Добавление 16: Правила № 17

Пересмотр 4 - Исправление 2

ЕДИНООБРАЗНЫЕ ПРЕДПИСАНИЯ, КАСАЮЩИЕСЯ ОФИЦИАЛЬНОГО УТВЕРЖДЕНИЯ ТРАНСПОРТНЫХ СРЕДСТВ В ОТНОШЕНИИ СИДЕНИЙ, ИХ КРЕПЛЕНИЙ И ЛЮБЫХ ПОДГОЛОВНИКОВ

Приложение 5, рисунок изменить следующим образом:

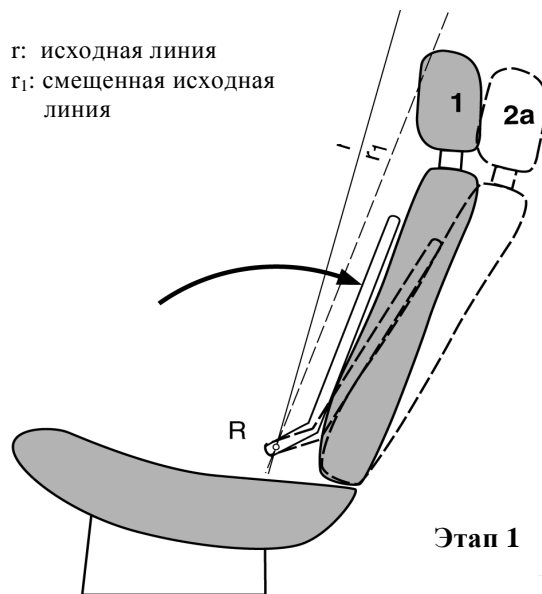
1. Первоначальное положение без нагрузки.
- 2a. Смещенное положение в результате приложения к спине манекена момента силы в 373 Нм относительно точки R, определяющее положение смещенной исходной линии г₁.
- 2b. Смещенное положение в результате приложения к сфере диаметром 165 мм силы F, производящей момент в 373 Нм относительно точки R, при сохранении положения смещенной исходной линии г₁.
3. Положение после смещения при увеличении силы F до 890 Н.
